FAKULTNÍ NEMOCNICE OLOMOUC
ZDRAVOTNÍKŮ 248/7
779 00 OLOMOUC
ODD. SPRÁVY BUDOV

VĚC : VYBOURÁNÍ PŘÍČKY VE 3. NP OBJEKTU ZUBNÍ KLINIKY PALACKÉHO UL.

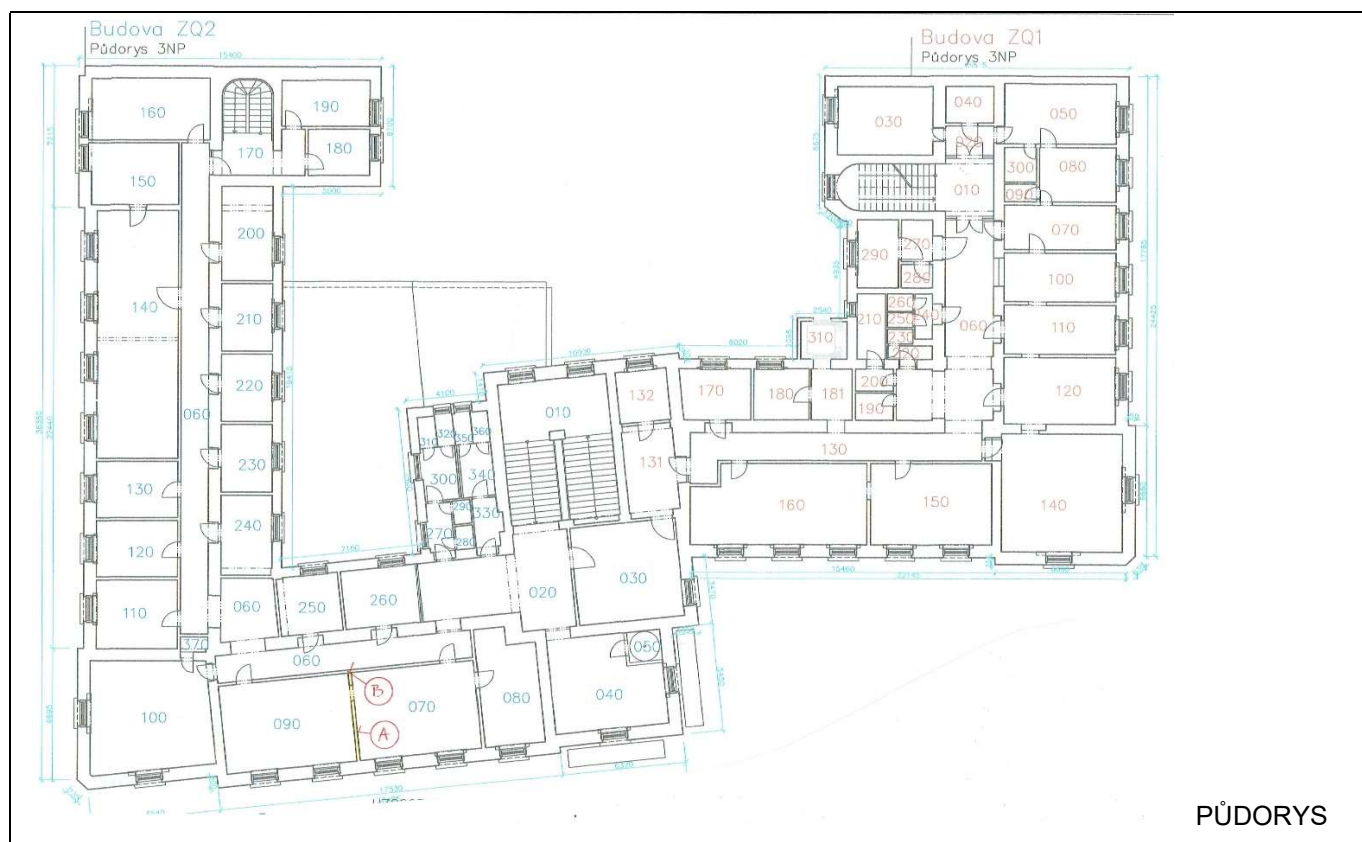
Záměrem investora je vybourat nenosnou dělicí příčku ve 3. NP mezi místnostmi 070 a 090 – viz půdorys (pol. A). Jedná se o 100 mm tlustou příčku mezi dvěma učebnami. Práce budou probíhat podle následujícího postupu :

- 1) Před bouracími pracemi doporučuji odbourat kousek příčky pod stropem a ověřit uložení stropních trámů nad příčkou. I když se jedná o příčku nenosnou, v mnoha případech došlo k dosednutí stropní konstrukce na nenosné příčky, které se pro stropy takto staly podporou. Teprve poté bude příčka ručně rozebírána bez použití těžkých bouracích mechanismů. Od obvodové stěny a od chodbové příčky bude odřezána strojně – ne odsekáváním cihel.

BOURANÁ PŘÍČKA (A) A MEZIOKENNÍ SLOUPEK (B)

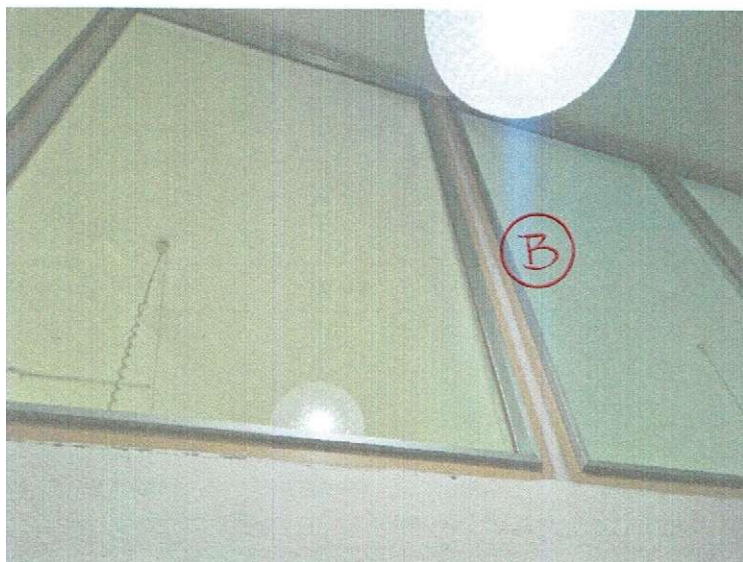
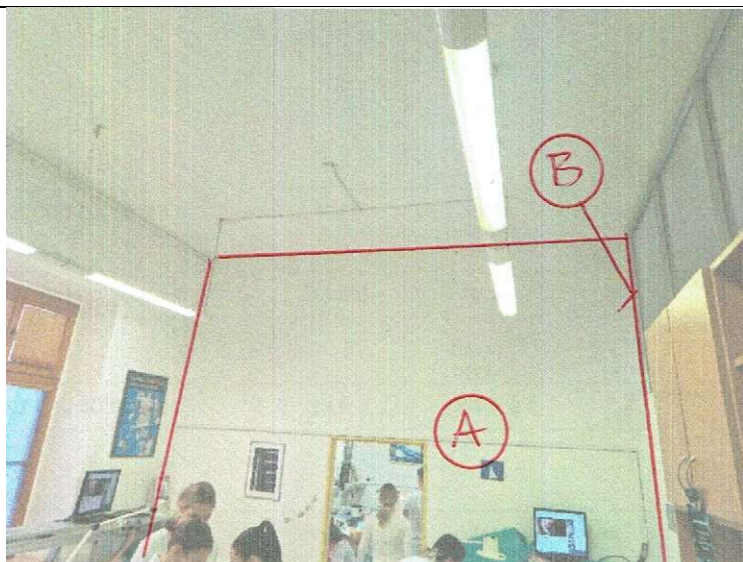
- 2) Zvýšenou pozornost je třeba věnovat bourání příčky v úrovni pevného zasklení mezi chodbou 060 a oběma učebnami. S největší pravděpodobností bourání nevydrží subtilní sloupek mezi zasklením (pol. B), který bude třeba nahradit novým prvkem, zajišťujícím stabilitu zasklení – např. dřevěným sloupkem, tenkostěnným ocelovým profilem ze sortimentu prvků pro SDK příčky, apod.
